DODATEK Č. 4 KE SMLOUVĚ O DÍLO č. d201700358 ze dne 30. 6. 2017

1. Smluvní strany uzavřely dne 30. 6. 2017 smlouvu o dílo č. d201700358 (dále jen „Smlouva“), jejímž předmětem byla rekonstrukce budovy A objektu na adrese Kamenná č. p. 5164 v Chomutově.
2. Předmětem tohoto dodatku je změna díla spočívající v provedení dodávek nad rámec předmětu díla (dále jen vícepráce) a neprovedení některých prací a dodávek, které byly součástí předmětu díla (dále jen méněpráce). Ke změnám dochází v návaznosti na požadavky Hasičského záchranného sboru Ústeckého kraje a Krajské hygienické stanice Ústeckého kraje před kolaudací. Projektová dokumentace obsahovala práce, které byly realizovány dle skutečného zaměření a provedeny na stavbě v menším rozsahu a to bez vlivu na požadovaný rozsah a kvalitu díla. Se změnou díla je spojená změna ceny, nikoli však změna termínu plnění.

Změnový list č. 8

Název stavby:	Rekonstrukce objektu Kamenná 5164 – dětské skupiny v Chomutově – objekt A
Číslo smluvního vztahu:	Agregované číslo : 40/06/2017/Bal Evidenční číslo: d2017700358
Název části stavby (PS, SO):	Objekt 01 1 NP – konstrukce klempířské + čtečka čipů
Na základě oznámení zhotovitele/ objednatel o skutečn

Příloha ke změnovému listu č. 12

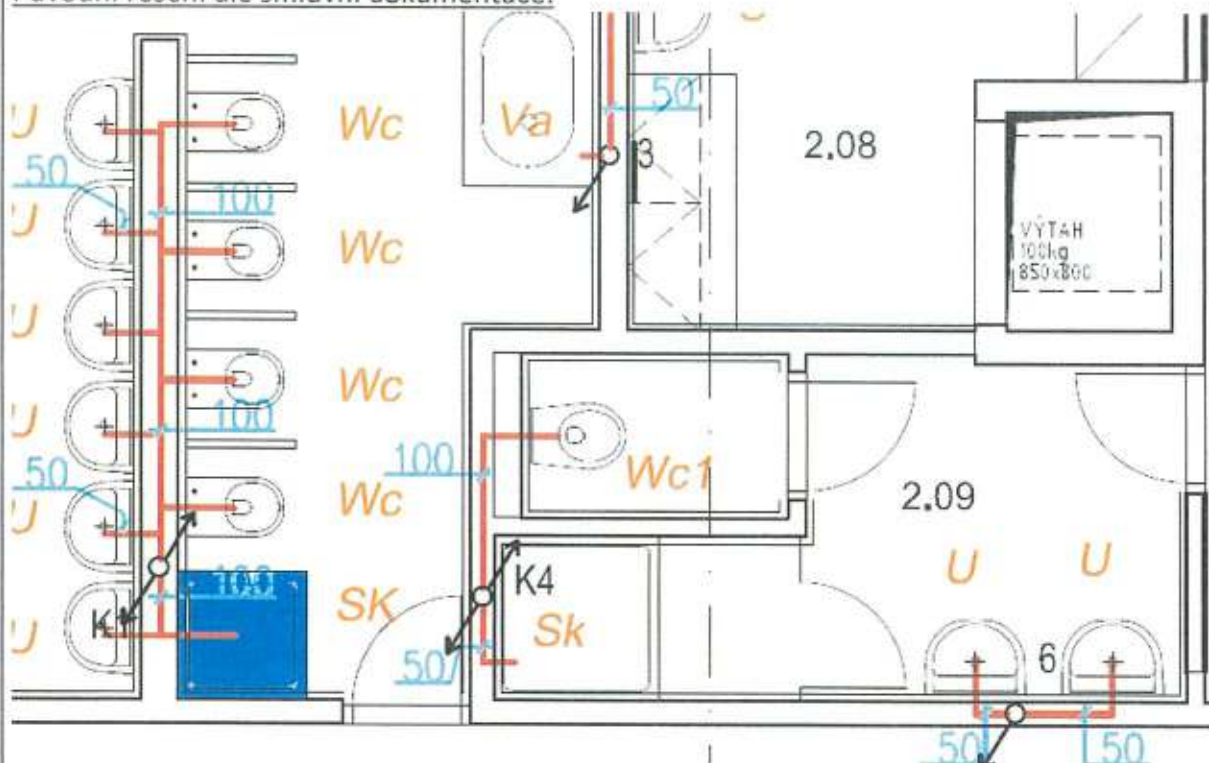
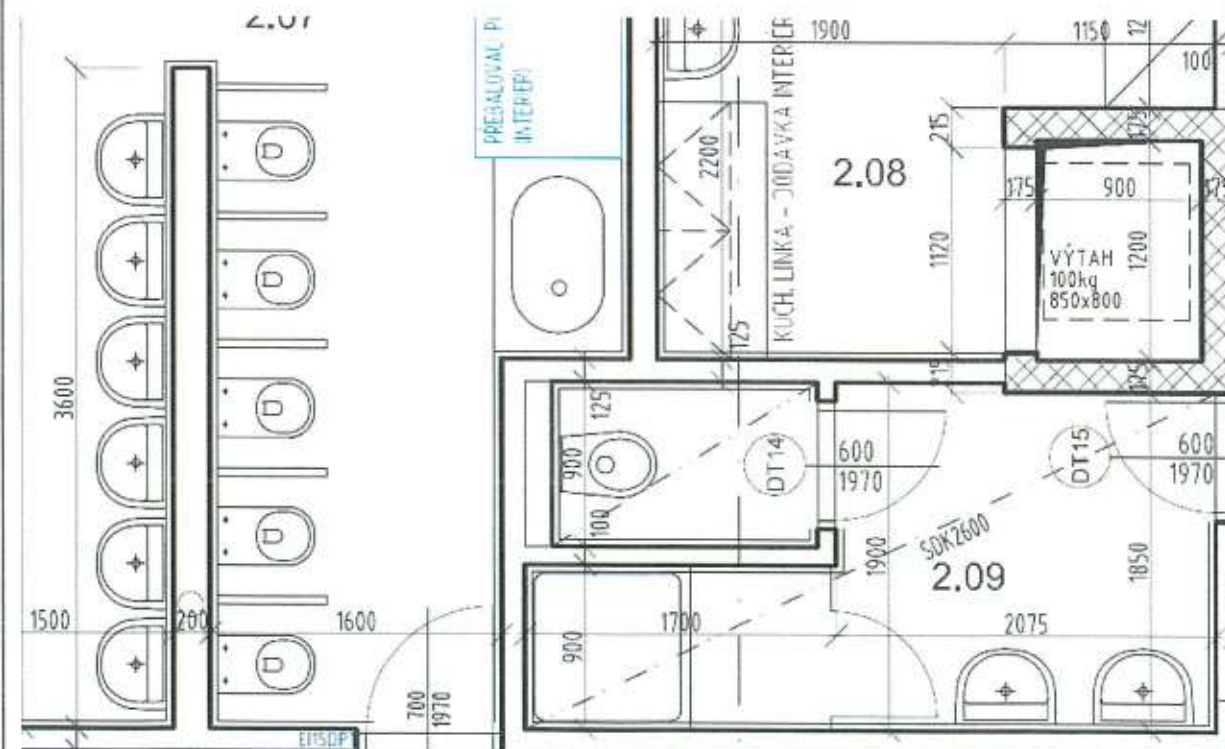
Název stavby:	Rekonstrukce objektu Kamenná 5164 – dětské skupiny v Chomutově – objekt A
Číslo smluvního vztahu:	Agregované číslo 40/06/2017/Bal Evidenční číslo: d201700358
Název části stavby (PS, SO):	Objekt 03 2.NP ZTI
Na základě oznámení zhotovitele/ objednatel o skutečnostech, které vyžadují provést změnu smluvní dokumentace ve smyslu bodu III. 3. – 4. smlouvy o dílo. Změna se týká technického řešení díla s dopadem na jeho smluvní cenu/ termín dokončení díla	
<u>Původní řešení dle smluvní dokumentace:</u> ZTI bylo realizováno dle PD a položky viz níže, byly ve výkazu výměr nad rámec PD.	
<u>Nové řešení:</u> Rozsah navržených prací byl upraven dle skutečného zaměření a provedení na stavbě. Položky ve výkazu výměr se týkají části ZTI v 1.NP a byly upraveny v tomto rozsahu: - Umyvadlo keramické 500mm -1soub - Vanička sprchová akrylátová -1soub - Zástěna sprchová jednokřídlá 900x900 – 1soub - Nádobka tlaková expanzní – 1soub - Elektrický ohřívač zásobníkový přepadový – 1soub - Baterie sprchové nástěnné - 1soub - Baterie umyvadlové – 1soub - Přesuny hmot s těmito pracemi související - %

<u>Zdůvodnění změny:</u> Odstranění rozporu mezi projektovou dokumentací a výkazem výměr.

Původní řešení dle smluvní dokumentace:

Nové řešení:

Příloha ke změnovému listu č. 13

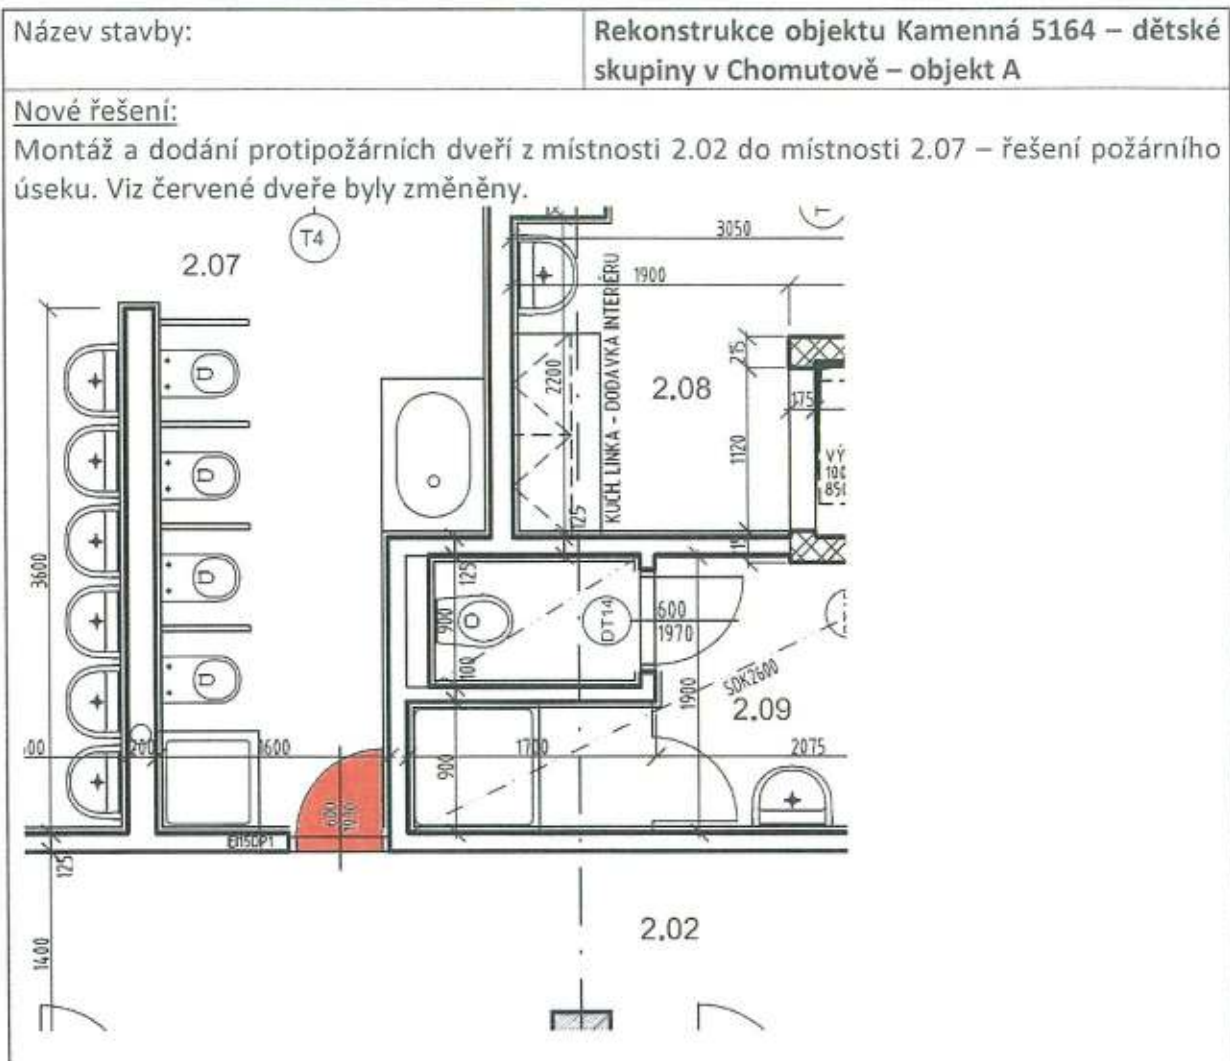
Objekt: Příloha ke ZL č. 13 - 2. NP D+ M protipožárních dveří do místnosti č. 2.07 z 2.02 požadavek HZS

Původní řešení dle smluvní dokumentace:

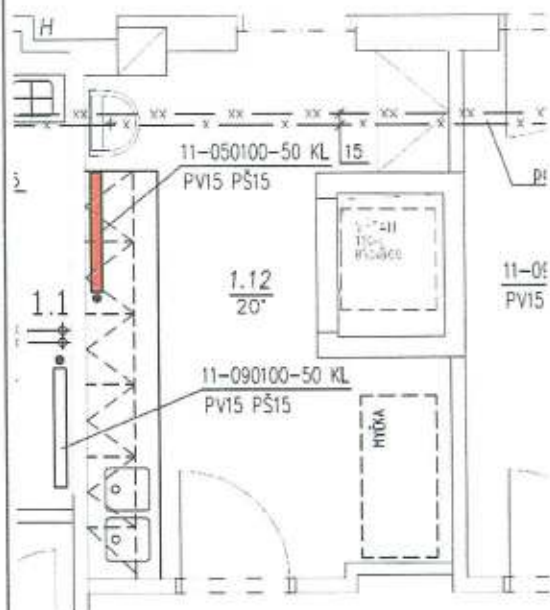
V dokumentaci pro výběrové řízení byl radiátor v místě kuchyňské linky viz. červený radiátor

Nové řešení:

Příloha ke změnovému listu č. 17

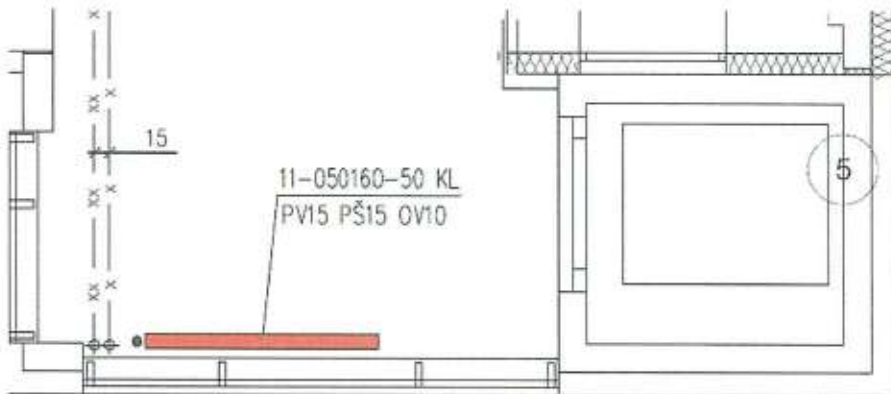
Název stavby:	Rekonstrukce objektu Kamenná 5164 – dětské skupiny v Chomutově – objekt A
<u>Nové řešení:</u> Změna vyplývá z prací, které byly skutečně na stavbě provedeny a zaměřeny. Jedná se o doplnění radiátorů, které v původním položkovém rozpočtu chyběli, ale v projektové dokumentaci byli zakresleny. Jedná se o radiátor v místnosti 2.01 – u výtahu a radiátor v místnosti 2.09.	
<u>Zdůvodnění změny:</u> Požadavek investora na doplnění radiátorů dle projektové dokumentace
